市川都市計画道路の変更（市川市決定）について（報告）

市川都市計画道路の変更（市川市決定）

市川都市計画道路（市川市決定）の変更理由書

総括図（抜粋）
都市計画道路3・4・22号

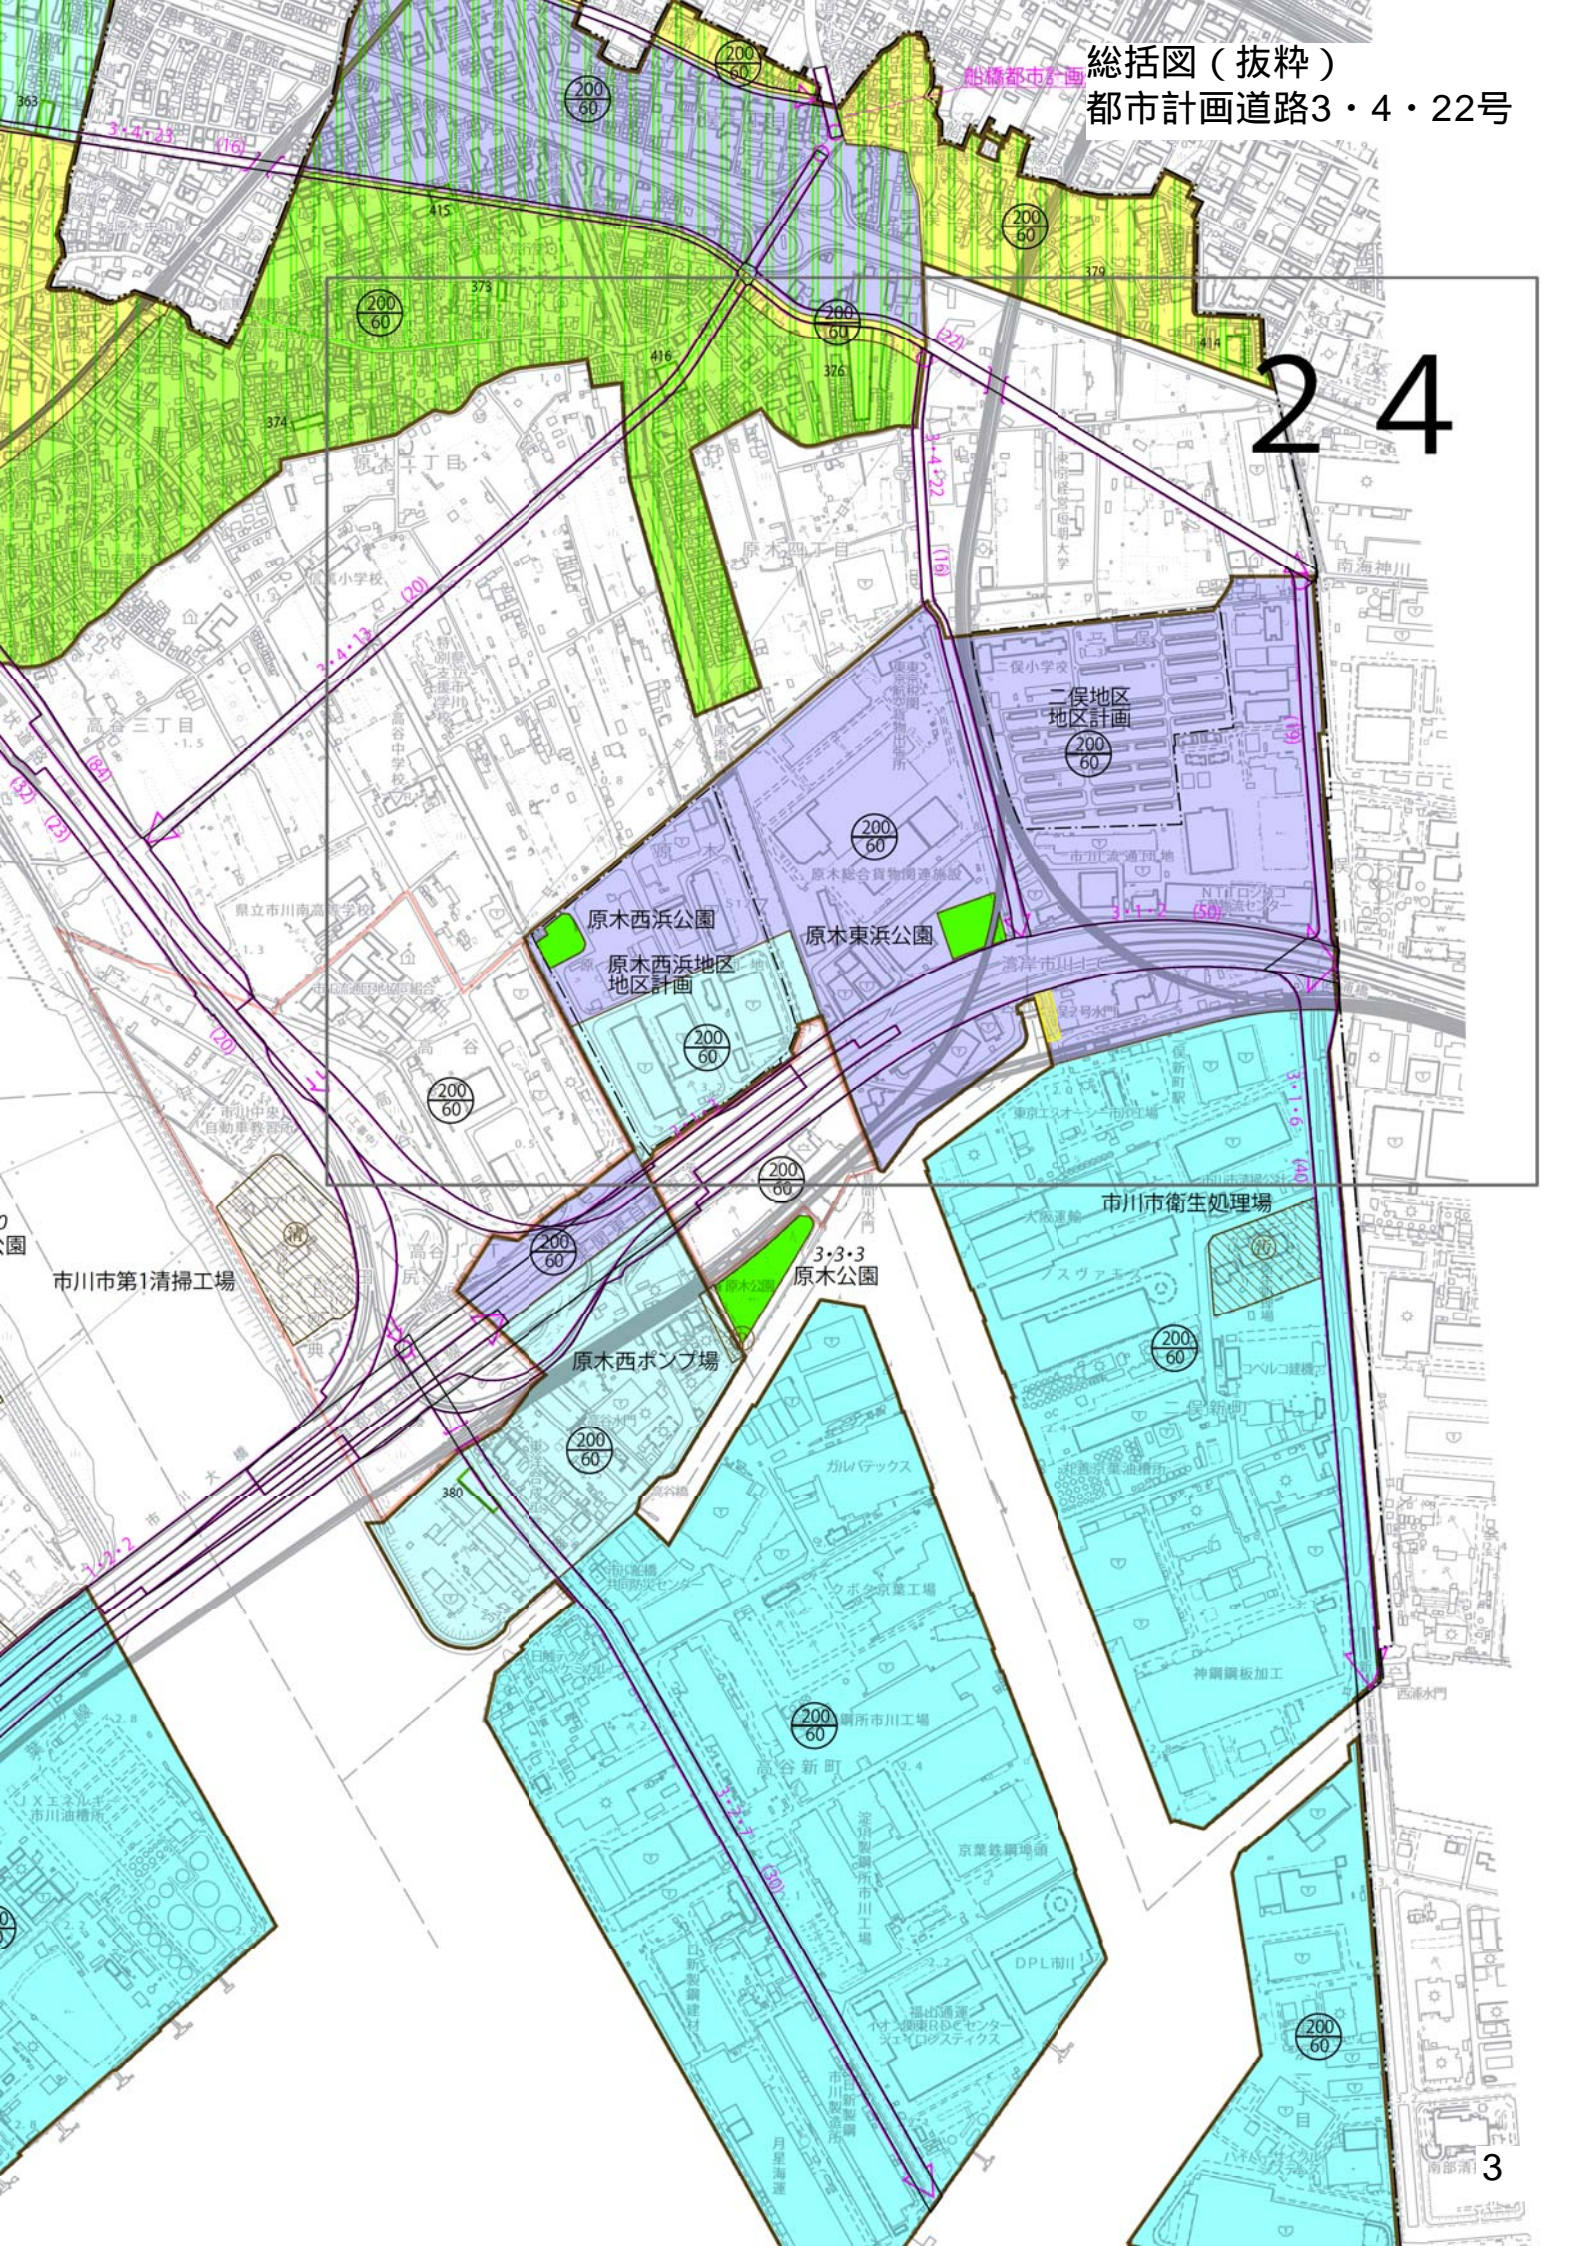
本路線のうち、起点から3・1・2号東京湾岸道路市川線までの区間については整備が完了しているが、残る終点までの区間は未整備となっている。この未整備区間は、検証の結果、必要性（機能）を有しておらず、かつ、未整備区間を廃止した場合でも周辺交通への影響が見られないこと等から、終点位置を変更し、延長を短縮する都市計画変更を行うものである。また、この短縮に伴い、終点が二俣地区となることから、二俣線への名称変更を行い、併せて新たに車線数を2車線に決定する。

1. 都市計画道路中 3・4・22号二俣新町線を3・4・22号二俣線に名称を改め、同路線ほか1路線を次のように変更する。

計画図(抜粋)
都市計画道路3・6・30号

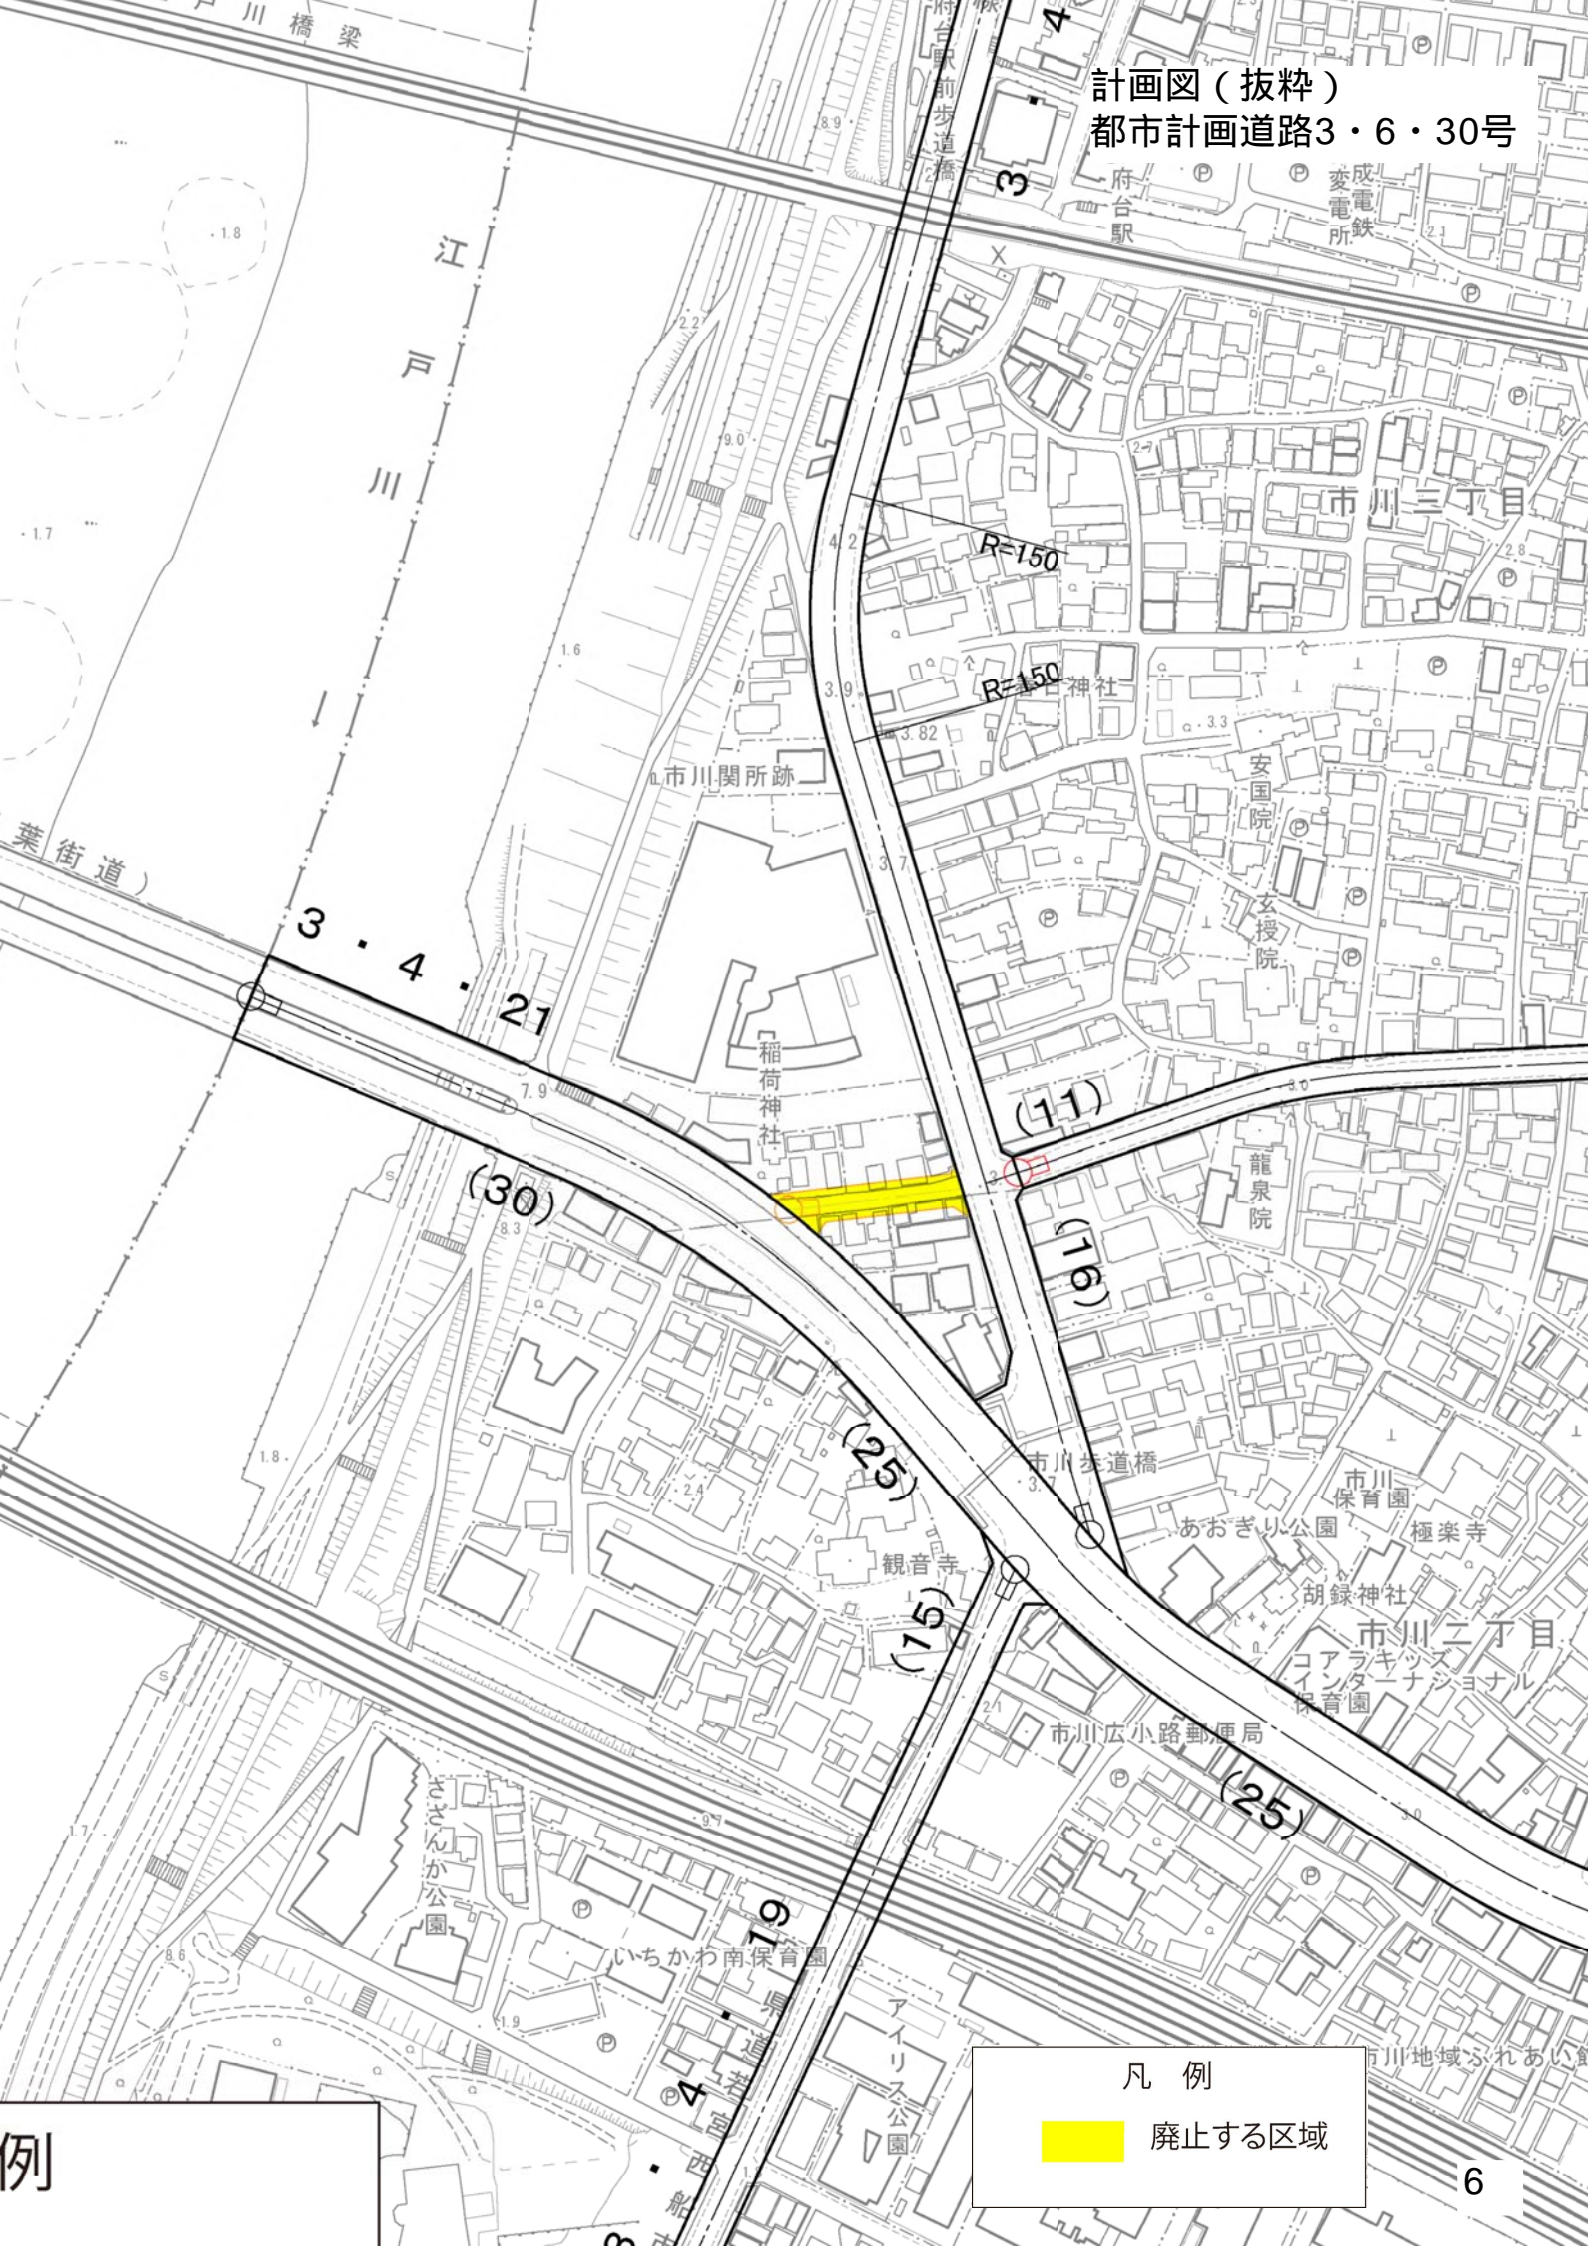
本路線のうち、起点から3・4・20号市川松戸線までの区間は未整備であり、残る終点までの区間は整備が完了している。この未整備区間は、検証の結果、必要性（機能）を有しておらず、かつ、国道14号および県道市川松戸線が機能代替する現道となっていること等から、起点位置を変更し、延長を短縮する都市計画変更を行うものである。また、併せて新たに車線数を2車線に決定する。
